WO.271.1.10.2020

### Wyjaśnienia treści SIWZ

Zamawiający – Miasto Krasnystaw – prowadzący postępowanie pn. **„Remont drogi gminnej nr 109872L – ul. Kickiego w Krasnymstawie”** na podstawie art. 38 ust. 2 ustawy Prawo zamówień publicznych przekazuje treść otrzymanych zapytań do treści specyfikacji istotnych warunków zamówienia oraz odpowiedzi.

# Szczegół zjazdu

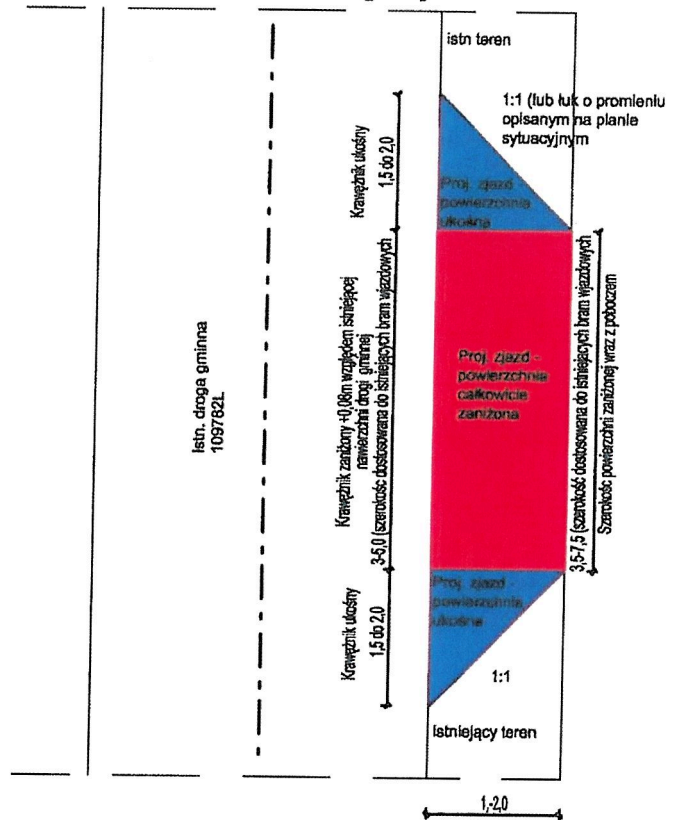
Prosimy o uzupełnienie dokumentacji projektowej o przekrój konstrukcyjny zjazdów do posesji.

Zamawiający wyjaśnia, że przekrój konstrukcyjny zjazdów jest opisany w załączonej do „Ogłoszenia o zamówieniu” Dokumentacji „Materiały do zgłoszenia robót...” na str. 11, pkt. 4.4 „Przekroje konstrukcyjne”. Jednocześnie informujemy, że w/w dokumentacja została uzupełniona o Rys. Nr DR-03/2 „Szczegół zjazdu”.
